VYSVĚTLENÍ A ZMĚNA ZADÁVACÍ DOKUMENTACE Č. 9

K VEŘEJNÉ ZAKÁZCE

ZŠ HAMRY, ZŠ OBŘANSKÁ-STAVEBNÍ ÚPRAVY, ZŠ HAMRY, ZŠ OBŘANSKÁ-VZDUCHOTECHNIKA

ZADAVATEL: Statutární město Brno

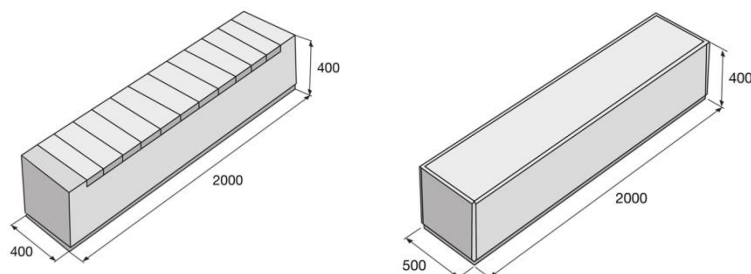
SO 01 - 1 , pol. 401 - Ve skladbě S1 viz výkres, je minerální vata, prosíme o upřesnění.

ad2) Položka byla rozdělena na 401 a 401a.

Skladba S1 je navržena s použitím systémových nosných křížů a trámů EPS s výplní z minerální vaty.
